Modulo per la presentazione delle osservazioni per i piani/programmi/progetti sottoposti a procedimenti di valutazione ambientale di competenza statale

ID: Codice procedura (ID_VIP/ID_MATTM):10844

Impianto per la produzione di energia elettrica da fonte eolica, costituito da 6 aerogeneratori della potenza complessiva di 37,2 MW, un sistema di accumulo da 25 MW e relative opere connesse in località "Rempillo" nel comune di Pitigliano (GR).

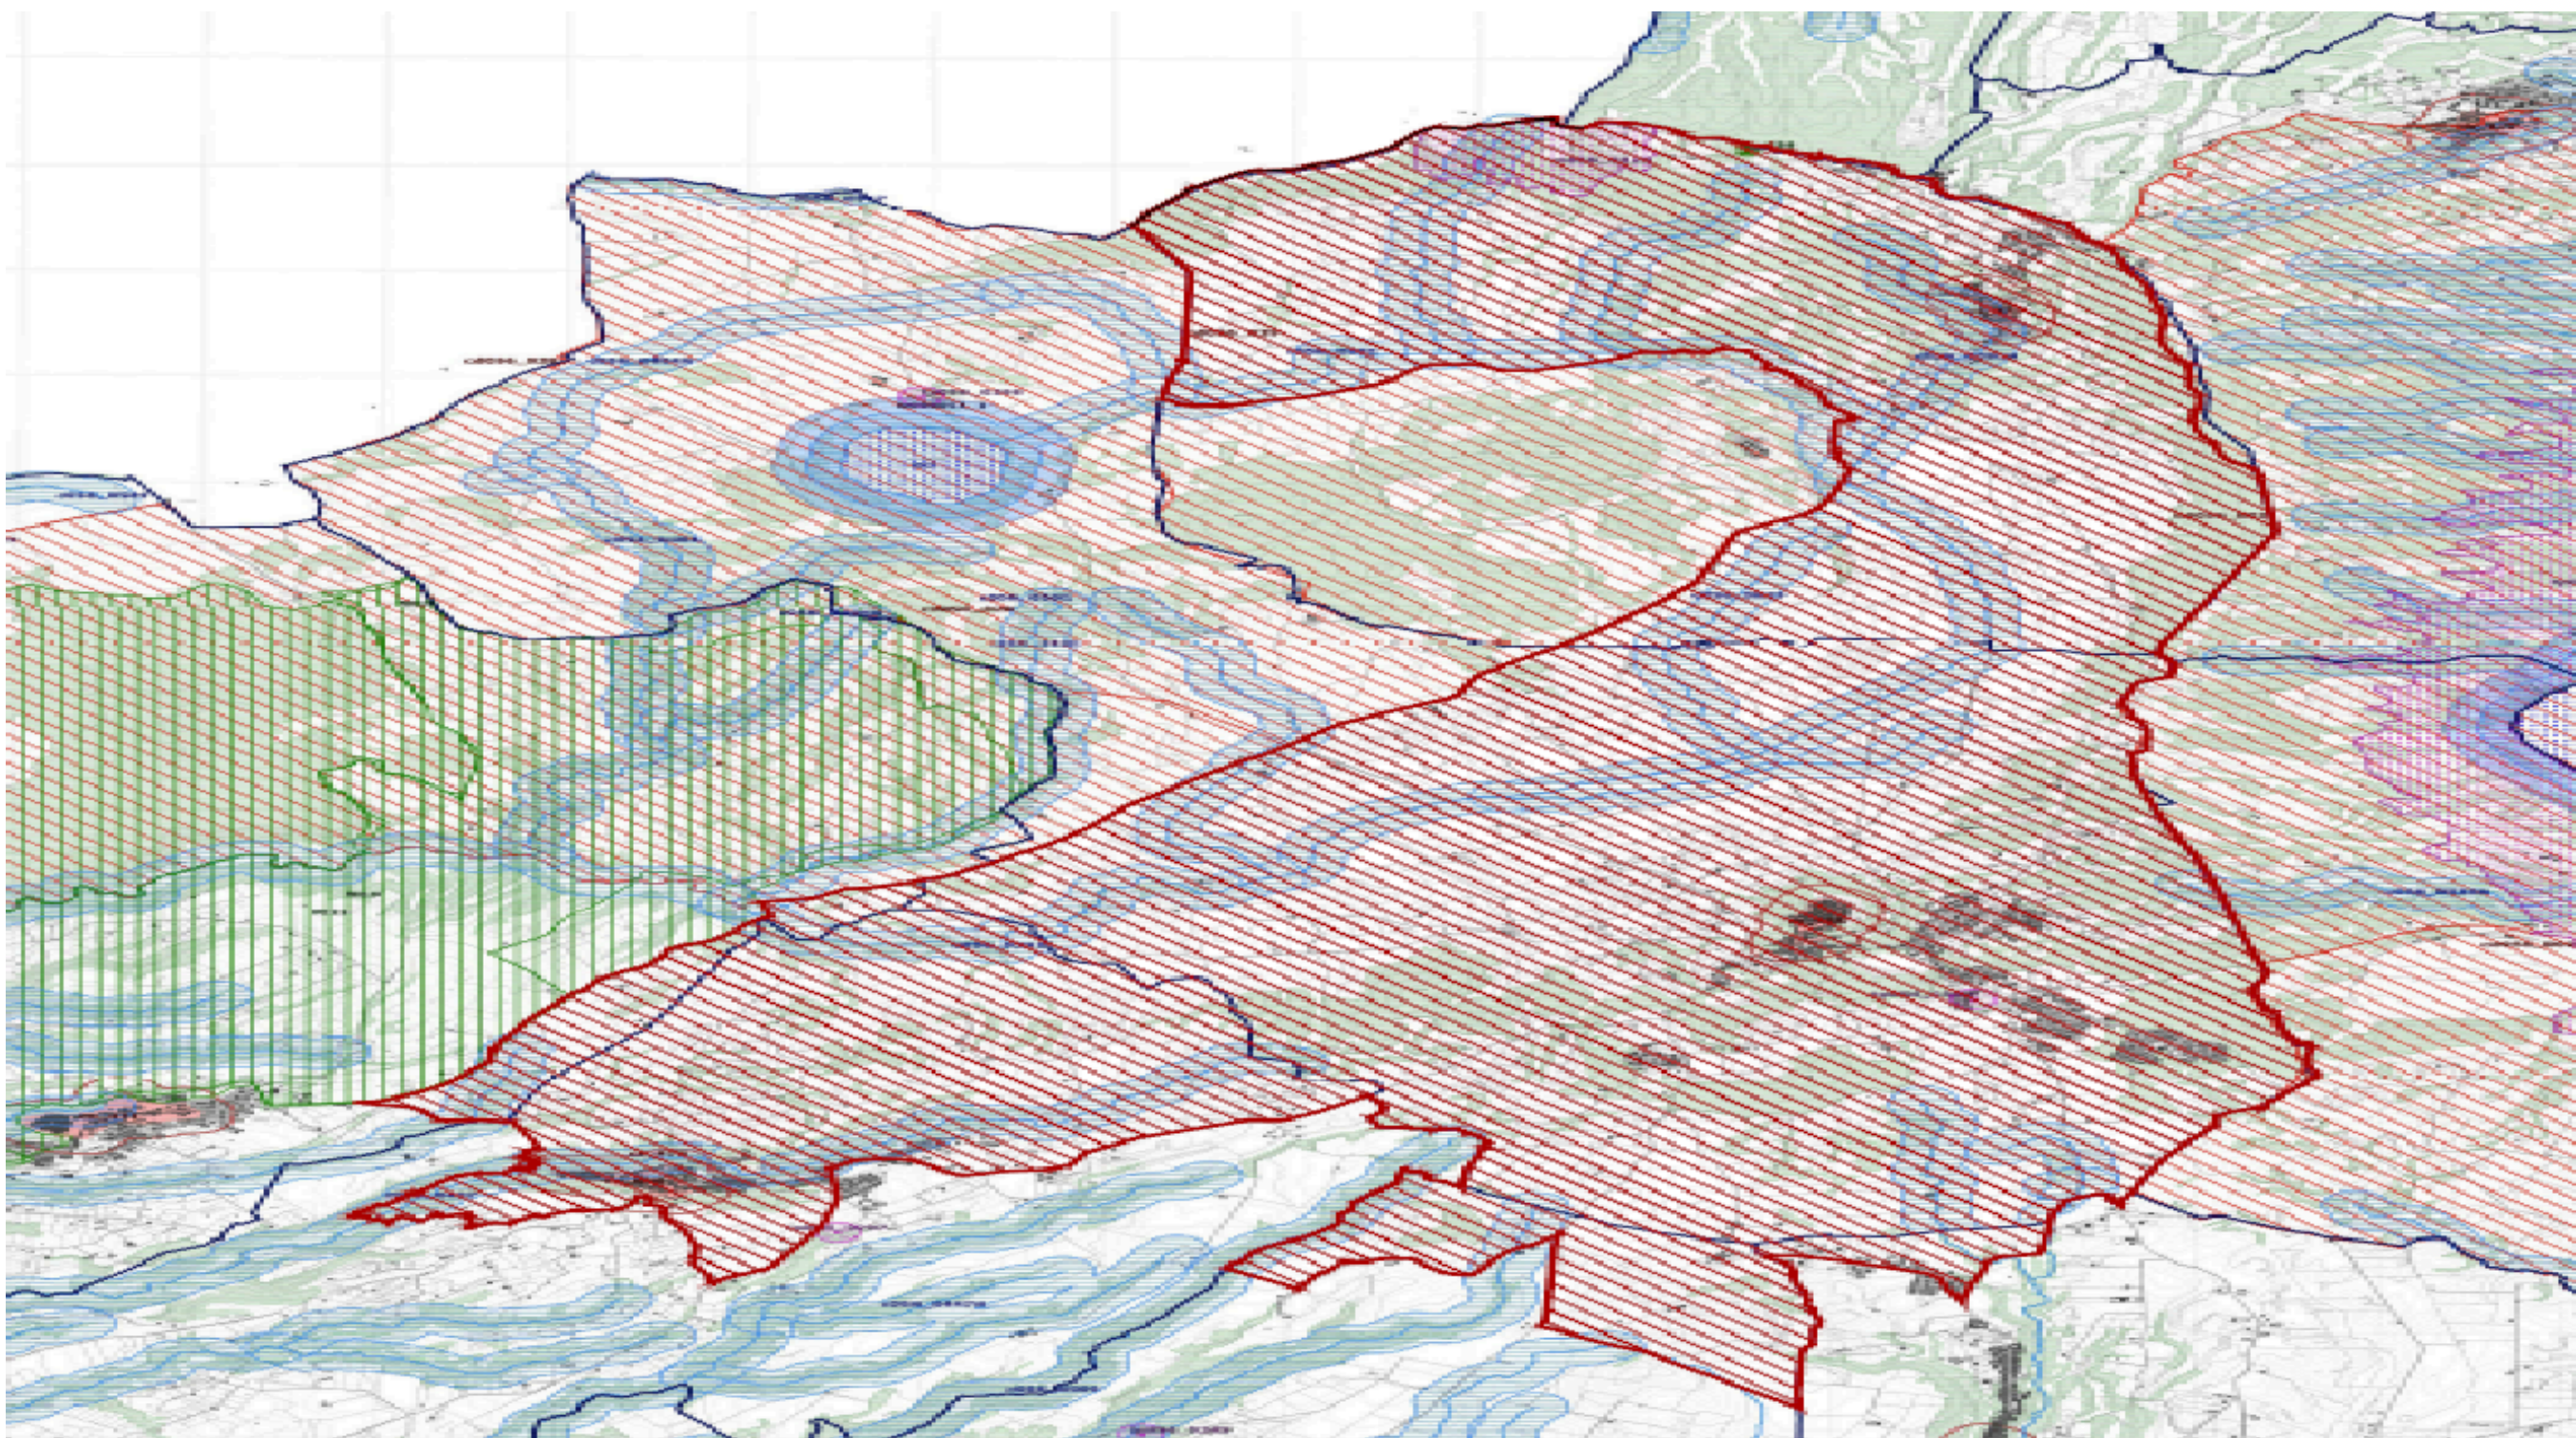
l'immagine n. 2 dell' ALLEGATO) all'area di notevole interesse pubblico " Conca del lago di Bolsena" (D.M. 24.10.1960). Praticamente una vasta zona che per interesse paesaggistico e naturalistico oltre che storico, archeologico e identitario rappresenta un unicum nel panorama nazionale.

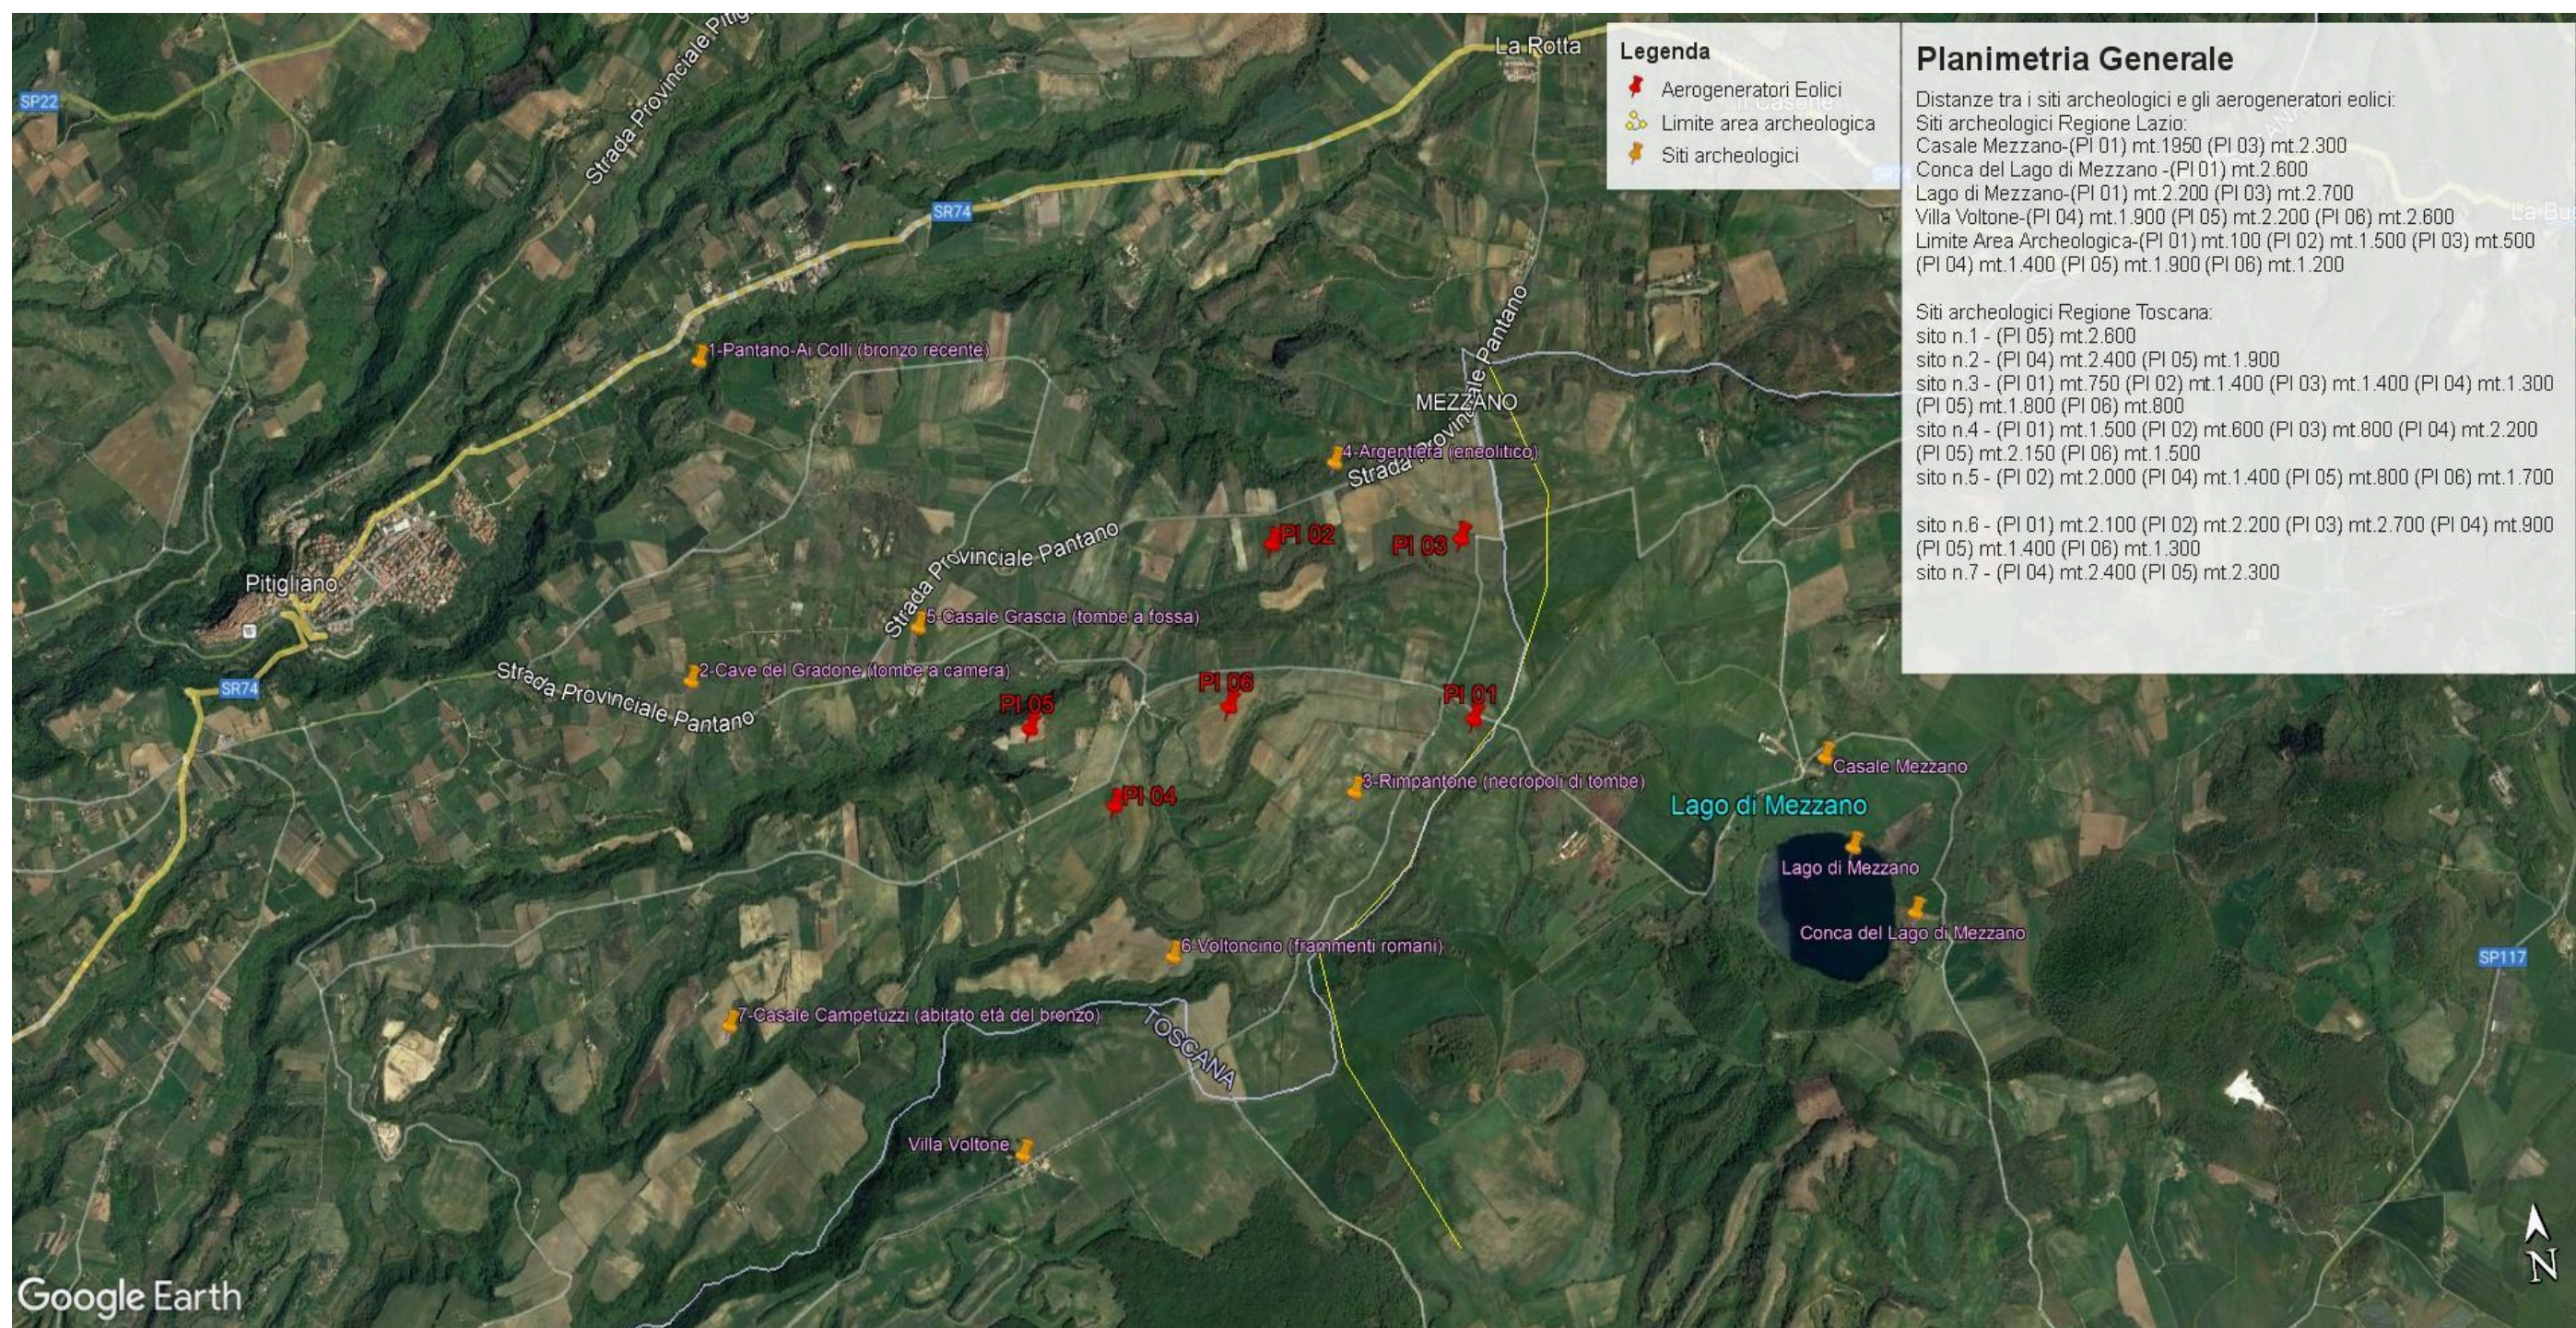
Inoltre, la zona in cui insisterebbe l'impianto eolico industriale Rempillo è compresa nelle fasce di rispetto di 3 km di diversi beni archeologici tutelati dalla parte II del Codice dei Beni Culturali (vedi

Allegato, immagine n. 3). Inoltre le pale P04 e P05 ricadono all'interno di un'area archeologica che la Proponente vorrebbe cancellare per il semplice fatto che non è riportata nel documento regionale ma nel documento provinciale come meglio dettagliato nell'Osservazione n. 5. Alla luce di quanto documentato appare chiaro quindi che la collocazione dell'impianto non ha tenuto conto alcuno dei vincoli dell'area nella quale è stato progettato e l'inserimento dell'impianto eolico nel paesaggio e sul territorio non è corretto (Allegato IV delle Linee guida nazionali di cui al D.M dello Sviluppo economico del 10.09.2010).
